10. 追加検討資料

指摘事項回答書

第 30 回 委員会	日時	令和 3 年 12 月 10 日 18:15~18:55	場所	WEB 会議
受付 No.	件名		提出資料	
60	(仮称)「耐力壁と屋根の一部に CLT を用いた工法」等を用いる A 庁舎		申込図書	
申込者(担当者)※	国土交通省大臣官房官庁営繕部			
評定員	特別工法評定委員会			
担当職員	一般財団法人日本建築センター

図 10.2.1.1 水平荷重—全体変形角関係

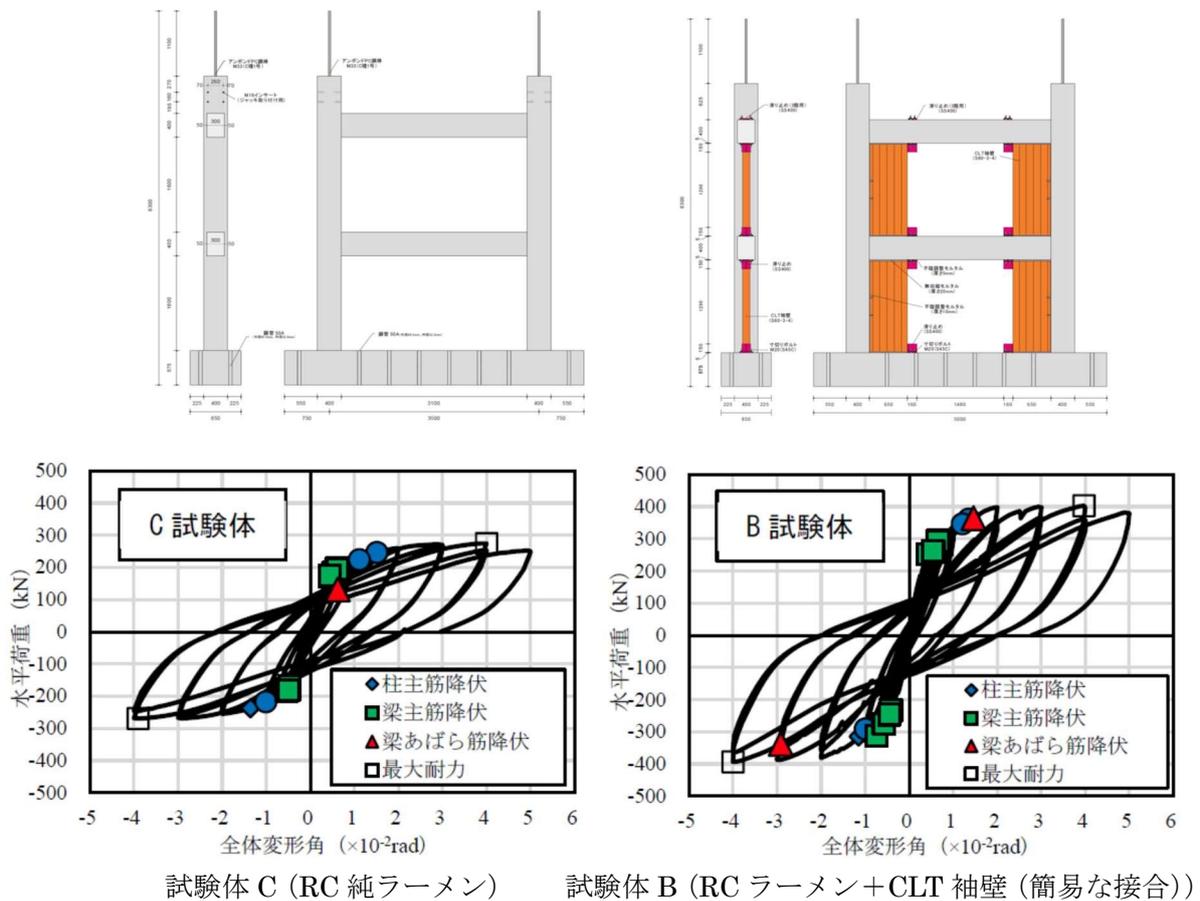
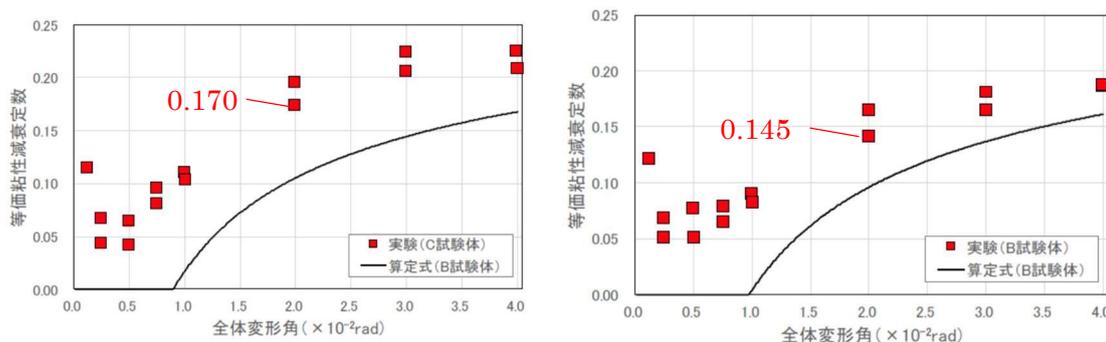
5	<p>実験で使用された試験体やCLTパネルは残っていますか。残っていなければ、写真等を示して頂けますか。</p>	<p>試験体は既に破棄されています。試験結果は参考文献に詳しく示されており、受付委員会資料ではその一部を提示しましたが、詳しくは部会でご説明いたします。</p>	—
6	<p>RC と CLT パネル間のせん断力伝達に関して、摩擦抵抗で考えられていますが、実験等で検証されているのでしょうか。また、例えば乾燥収縮などにより想定した摩擦が期待できない場合など、どのように考えられていますか。</p>	<p>本接合方法は、国土技術政策総合研究所にて実施された既往のCLT袖壁を設置したRCフレーム架構実験にて使用されたデテールに準拠しており、一例ですが実験により検証されています。また基本的に摩擦抵抗に期待できることを実験及び本設計でも確認していますが、摩擦が効かない場合の安全性の確保として、フェイルセーフとして滑り止め金物を設けています。滑り止め金物は摩擦力が0の場合でも抵抗できるように設計しています。</p>	—
7	<p>既往の架構実験による柱梁フレームのサイズとCLTパネルのサイズの関係性と、本設計でのスケールが異なりますがその対応は確認されていますか。</p>	<p>次回部会にてご説明させていただきます</p>	追加検討資料 1
8	<p>CLT袖壁パネルが繰り返し加力を受けると、支圧圧縮によるめり込みのような現象が発生するかと思います。その影響は見込んでいるのでしょうか。また、その場合、履歴ループが若干スリップ型となるようなことも想定され、エネルギー吸収性能の観点を含めどのように考えていますか。</p>	<p>CLT袖壁を圧縮ブレース置換する際、支圧抵抗の非線形特性を見込んでおり、圧縮専用のバイリニア特性としてモデル化しています。本架構はCLT袖壁の付加によるRC梁のヒンジリロケーション効果に期待しており、主なメカニズムはRC部材の寄与が主となります。既往の架構実験では純ラーメンフレームと、CLT袖壁を設置した場合の正負交番載荷実験を実施していますが、両者を比較するとヒンジリロケーションによる耐力増加が確認される他、変形性能、復元力特性はRC純ラーメン試験体と概ね同様であることが確認されています。既往実験結果からエネルギー吸収の観点でも考察を加え部会にてご説明いたします。</p>	追加検討資料 2

以下に既往の架構実験より得られた試験体 C (RC 純ラーメン)、試験体 B (RC ラーメン+CLT 袖壁 (簡易な接合)) の等価粘性減衰定数の推移を示す。算出方法は以下に示す実験値 (上式) の他、参考の計算値 (下式) として、2 回目の加力サイクルにより得られた荷重変形関係を面積等価なバイリニア置換によって求めた降伏点変形を基準に塑性率から算定したものを併記する。

荷重変形関係で囲われる面積より算定した実験による等価粘性減衰定数を確認する。層間変形角 1/133rad 付近のサイクルまでは、両試験体ともほぼ同様の等価粘性減衰定数を示しているが、それ以降は、CLT 袖壁を設置した試験体 B よりも、RC 純ラーメンの試験体 A の方が等価粘性減衰定数は高い値 (1/50rad において約 1.17 倍の減衰性能) を示している。これは、CLT 袖壁の付加により最大耐力が増大し、かつ CLT 袖壁自体の挙動としては弾性的であったためと考えられる。また、計算による等価粘性減衰定数より、実験による等価粘性減衰定数の方が高いことが確認できる。

以上より、既往の架構実験より算定された Fh^2 ≡ 構造特性係数 D_s は、試験体 C が 0.252、試験体 B が 0.309 と算出された。なお、この値は、RC ラーメン架構に対する CLT 袖壁の水平力負担率によって異なり、既往の架構実験では約 33% に対して、本モデルプランでは約 10～25% と CLT 袖壁の水平力分担率が小さくなる。CLT 袖壁の水平力分担率と算出された D_s の差分に比例関係があると考え、CLT 袖壁の水平力分担率が 10～25% の場合、 $0.252 + (0.309 - 0.252) \times (10 \sim 25) / 33 = 0.269 \sim 0.295$ と考えることができる。

よって、RC 純ラーメン構造の採用 $D_s = 0.30$ を基準として考えると、CLT 袖壁付き架構の D_s は $0.30 \times (0.269 \sim 0.295) / 0.252 = 0.320 \sim 0.351$ と算出され、本設計の採用 $D_s = 0.35$ は、既往の架構実験により得られた減衰性能の観点からも概ね妥当であり問題ないと判断する。
